IZMJENE I DOPUNE PROSTORNOG PLANA UREĐENJA OPĆINE STON

IZVJEŠĆE O PONOVNOJ JAVNOJ RASPRAVI

siječanj 2023.

PRIMJEDBA: P-001. OPG Korta

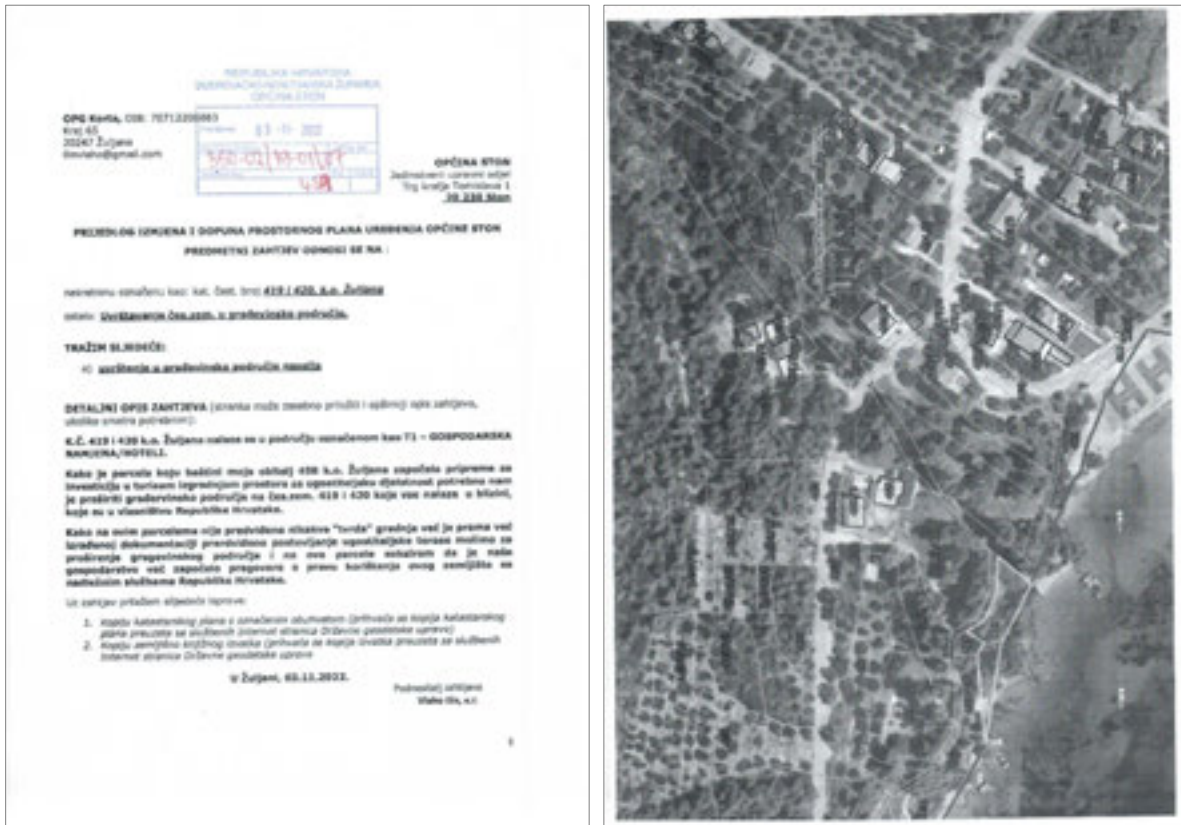
Traži sljedeće:

Članak 104. *Zakona o prostornom uređenju* definira postupak ponovne javne rasprave "(3) Nova mišljenja, prijedlozi i primjedbe na izmijenjen prijedlog prostornog plana mogu se podnositi samo u vezi s dijelovima prijedloga prostornog plana koji su u odnosu na prvi prijedlog izmijenjeni." Slijedom navedenog, nove primjedbe u ponovnoj javnoj raspravi nije moguće razmatrati.

NAPOMENA: K.č. 419 i 420 k.o. Žuljana u važećem *Prostornom planu uređenja Općine Ston* ne nalaze se unutar građevinskog područja naselja niti mješovite niti ugostiteljsko-turističke namjene T1-hotel. Predmetne čestice se nalaze izvan građevinskog područja naselja.

PRIMJEDBA: P-003. Ministarstvo poljoprivrede

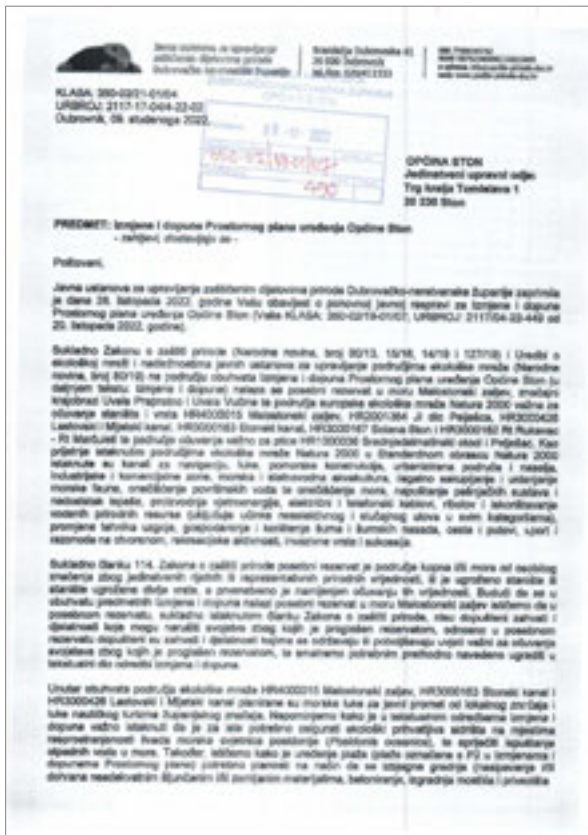
Očitovanje od Hrvatskih šuma na Prijedlog Izmjena i dopuna Prostornog plana uređenja Općine Ston.

Već ugrađeno u Plan.

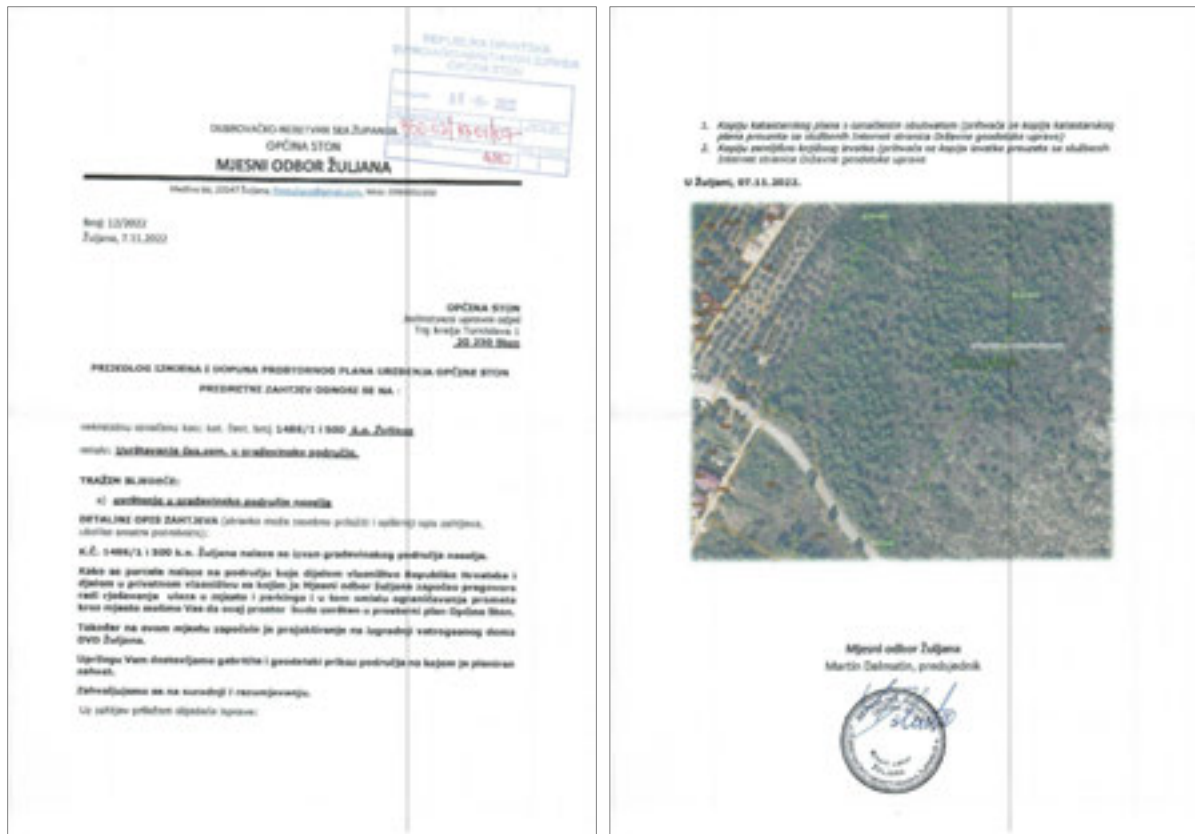
Traže sljedeće (zahtjev KLASA: 700/22-16/173, URBROJ: 3-200-002-05/10-22-02, od 14.11.2022.):

1. Brisanje "dalekovod 2x110kV, uvod D 110kV Blato-Ston u TS Janjina" iz članka 10. jer se isti ne nalazi unutar obuhvata Općine Ston.
2. Ispravljanje netočnog navoda u članku 87. u stavcima 1. i 2. iz „dalekovod 2x220 Plat-Zagvozd“ u dalekovod DV 2X220 kV DS Plat-Pelješac-Nova Sela“.
3. Dopunjavanje teksta „dalekovod 110kV TS Imotica – TS Ston“ u članku 87. stavcima 1. i 2. na način da piše „dalekovod 2x110 kV TS Imotica – TS Ston“
4. Navođenje širina zaštitnog pojasa koje su propisane u odnosu na postojeće i planirane dalekovode u obuhvatu Općine Ston:
 - Postojeći dalekovodi:
 - DV 110 kV – 40m (20m + 20m od osi DV-a)
 - DV 2x110kV – 50m (25m + 25m od osi DV-a)
 - Planirani dalekovod:
 - DV 2x110kV – 60m (30m + 30m od osi DV-a)
 - DV 2x220 kV – 70m (35m + 35m od osi DV-a),pošto je u članku 88. izbrisana tabela sa širinama zaštitnog koridora dalekovoda.

Članak 104. *Zakona o prostornom uređenju* definira postupak ponovne javne rasprave "(3) Nova mišljenja, prijedlozi i primjedbe na izmijenjen prijedlog prostornog plana mogu se podnositi samo u vezi s dijelovima prijedloga prostornog plana koji su u odnosu na prvi prijedlog izmijenjeni." Slijedom navedenog, nove primjedbe u ponovnoj javnoj raspravi nije moguće razmatrati.

Napominjemo kako je uređenje parkirališne površine moguće je i izvan građevinskog područja, sukladno odredbama Pravilnika o jednostavnim i drugim građevinama i radovima i odredbama ovog Plana koji je omogućio gradnju građevina i odvijanje radova propisanih spomenutim Pravilnikom.

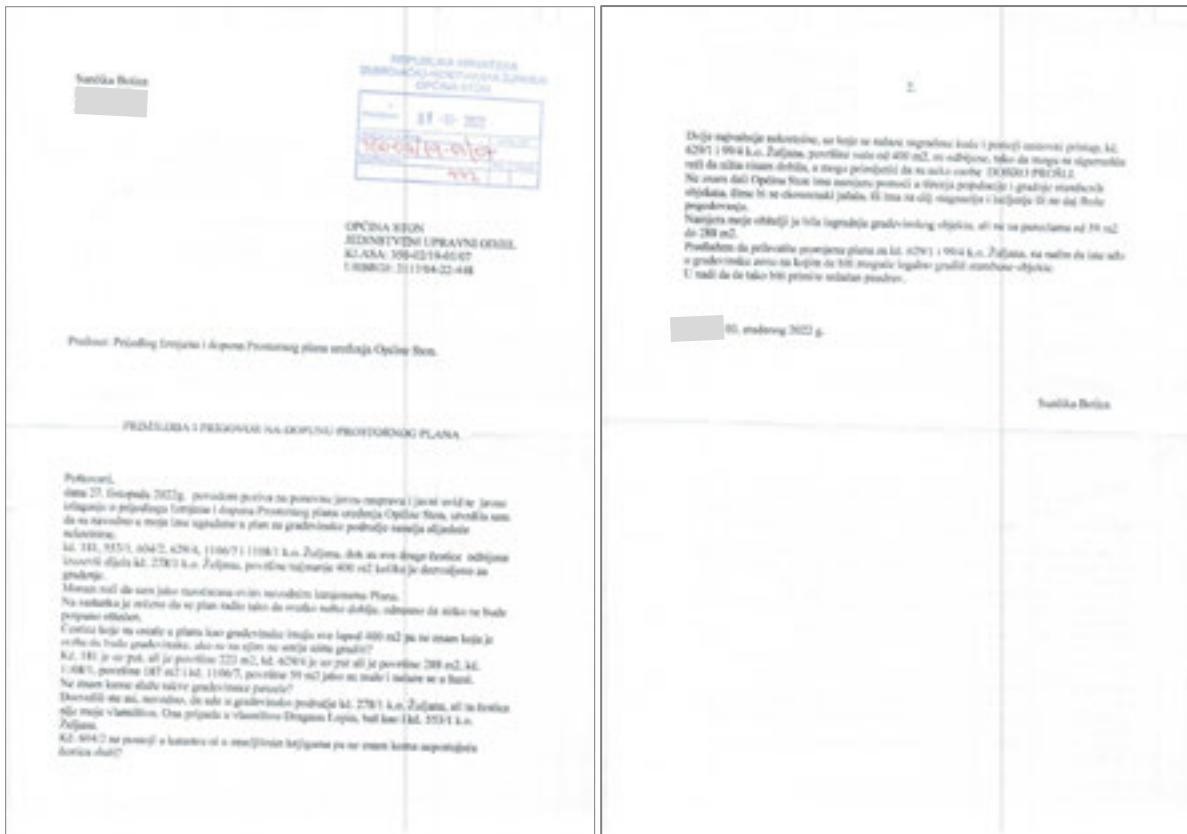
Traži sljedeće:

Uvrštenje u građevinsko područje naselja k.č. 444/3 k.o. Žuljana. Nalazi se u neposrednoj blizini javne prometne ceste te u blizini drugih građevinskih čestica.

ODGOVOR:

Ne usvaja se.

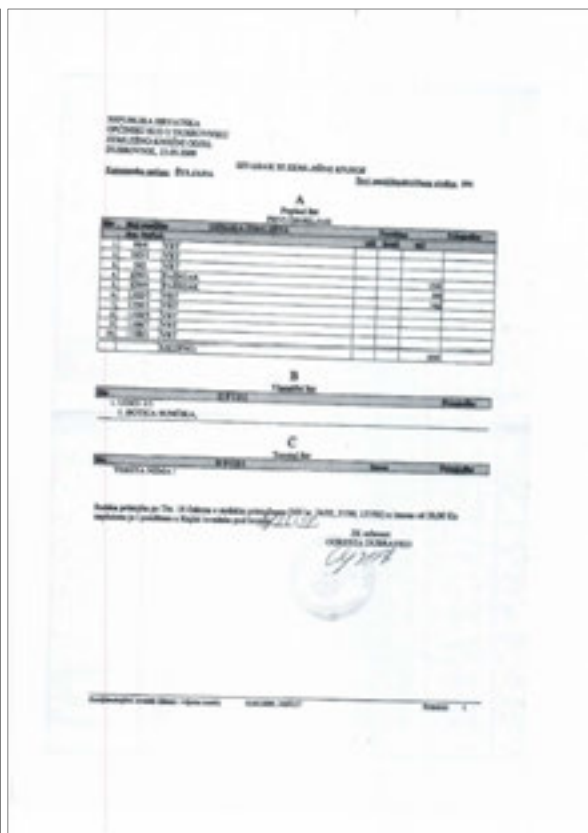
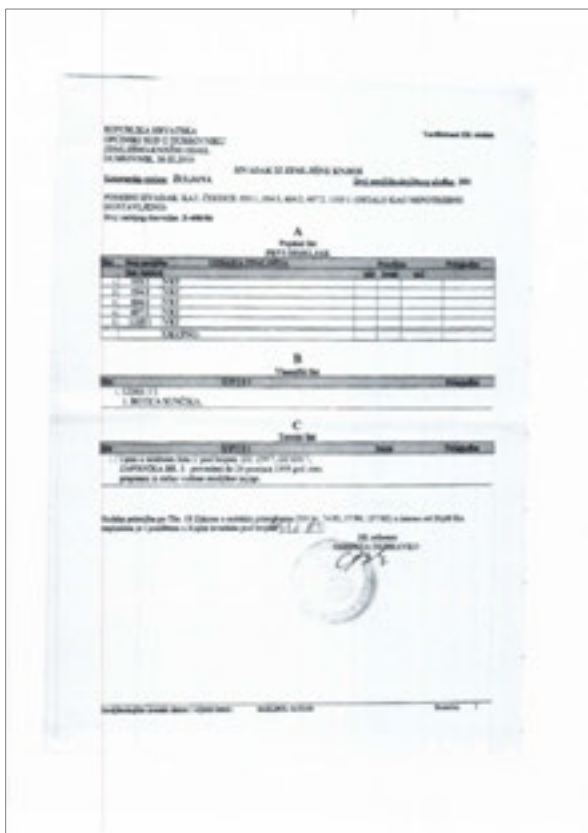
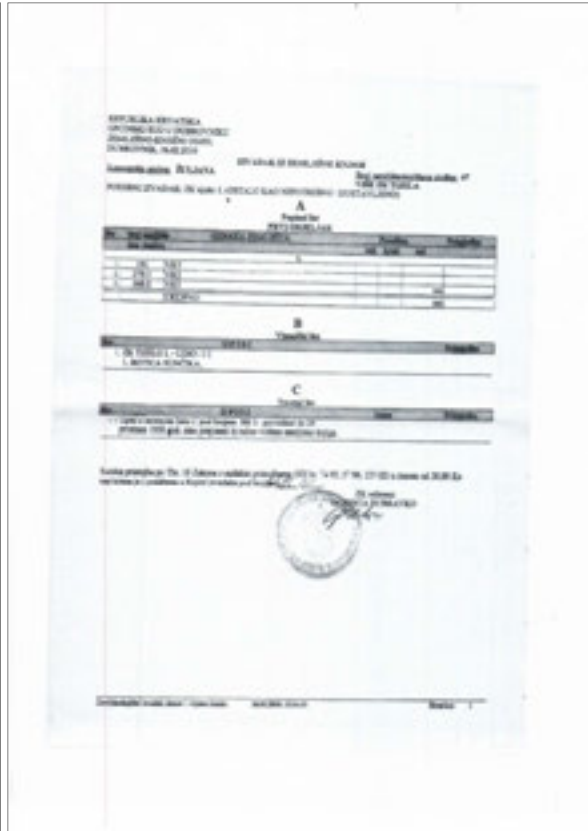
Traže sljedeće:

Uvrštenje u građevinsko područje k.č. 629/1 i 99/4 k.o. Žuljana radi izgradnje stambenih zgrada. Ne slaže se s prethodnim uvrštenjem u građevinsko područje, gdje su uvrštene k.č. 181, 553/1, 604/2, 629/4, 1106/7 i 1108/1 k.o. Žuljana, dok su ostale odvijene. Sve navedene čestice koje su uvrštene imaju manje od 400 m². K.č. 181 je put, kao i 629/4, dok su preostale male površine i nalaze se u šumi. K.č. 278/1 koja je prethodno uvrštena nije u njenom vlasništvu već u vlasništvu Dragana Lopina, kao i 553/1. K.č. 604/2 ne postoji u katastru niti u zemljišnim knjigama.

ODGOVOR:

Ne usvaja se.

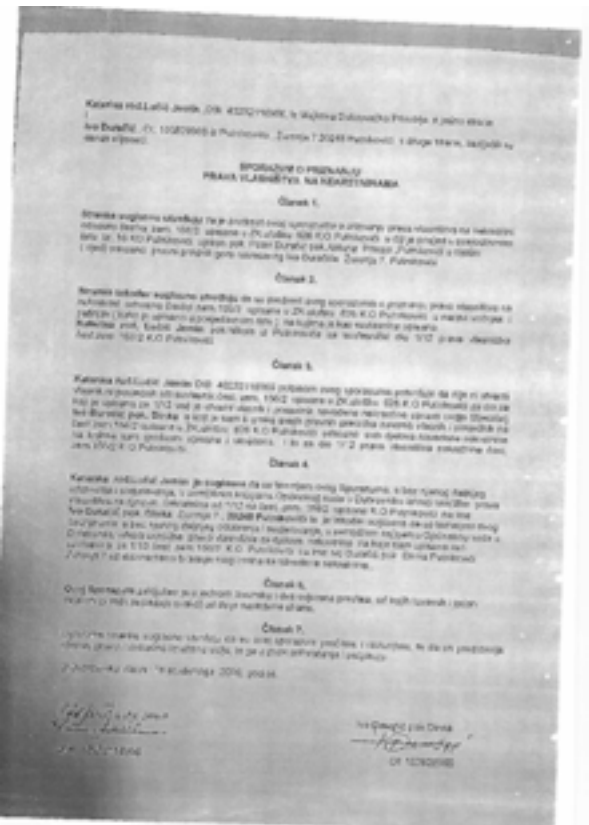
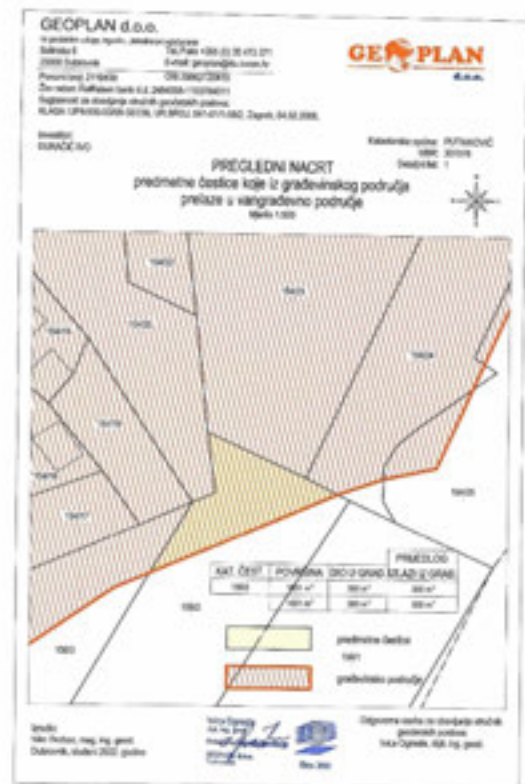
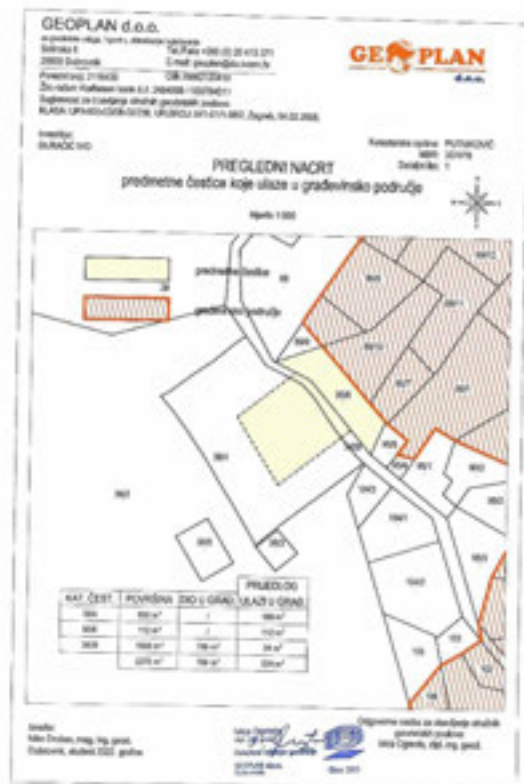
Uvrštenje u građevinsko područje naselja k.č. 222/4, 653/3 i 644/2 sve k.o. Žuljana.

Ne usvaja se.

Zahtjev za česticu 222/4 k.o. Žuljana je prethodno zaprimljen i obrađen u Programskom izvješću i Izvješću o javnoj raspravi. Odgovor ostaje isti, budući se radi o zakonskom ograničenju.

Sukladno članku 47. *Zakona o prostornom uređenju* u prostoru ograničenja zaštićenog obalnog područja mora ne mogu se odrediti novi izdvojeni dijelovi građevinskog područja naselja. Prostor ograničenja zaštićenog obalnog područja mora sukladno članku 45. *Zakona o prostornom uređenju* predstavljati pojas kopna i otoka u širini od 1.000 m od obalne crte.

**ĐONI
MIHOČEVIĆ**

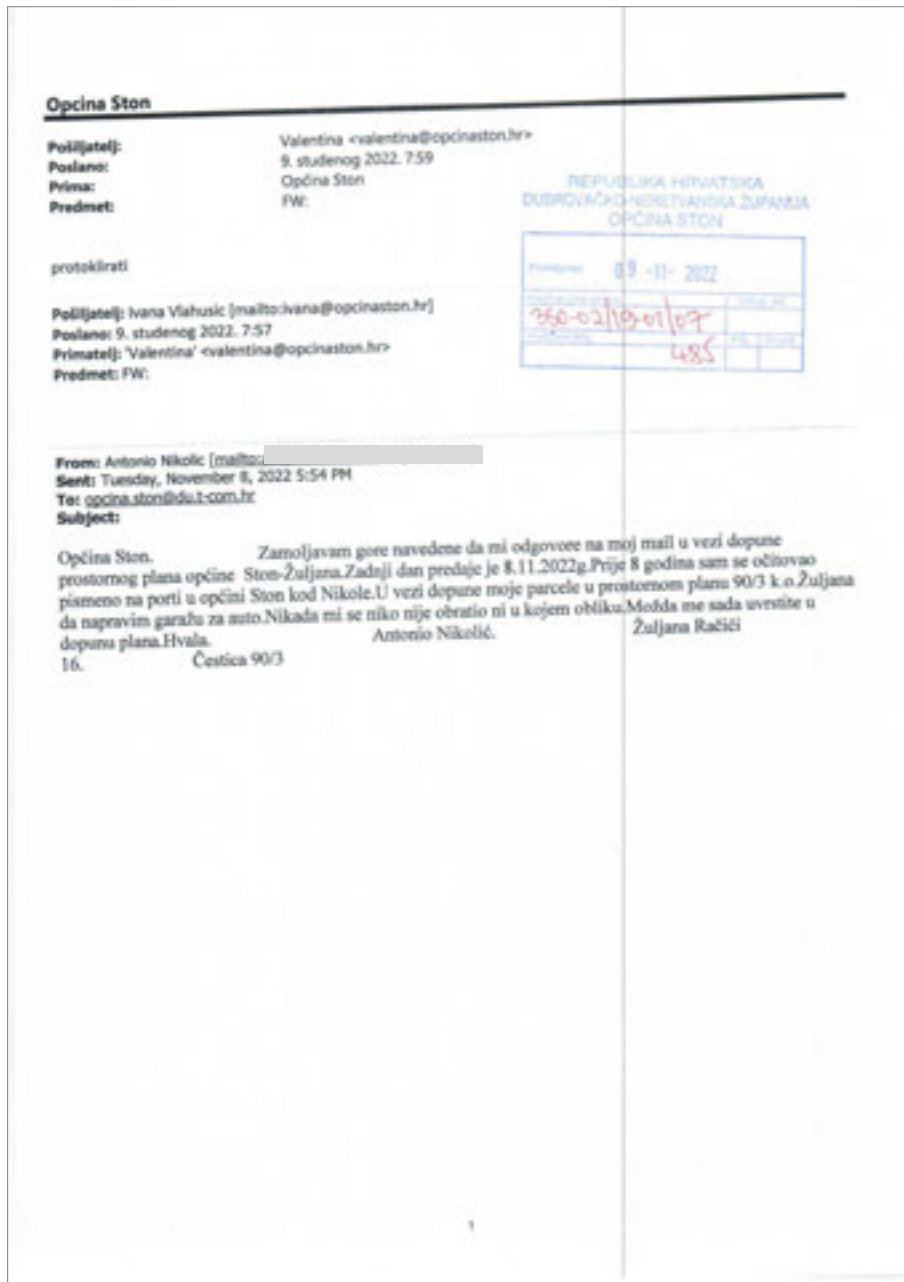
Traži sljedeće:

Uvrštenje k.č. 1071/6 k.o. Zaton Doli u zonu poslovne namjene K1/K2 Zamaslina, na kojima postoji interes za gradnju kamenoklesarske radionice. Napraviti kompenzaciju na način da se potrebna površina prebaci iz postojeće zone na predmetne čestice, obzirom se na postojećim nije ništa izgradilo u posljednjih 13 godina.

ODGOVOR:
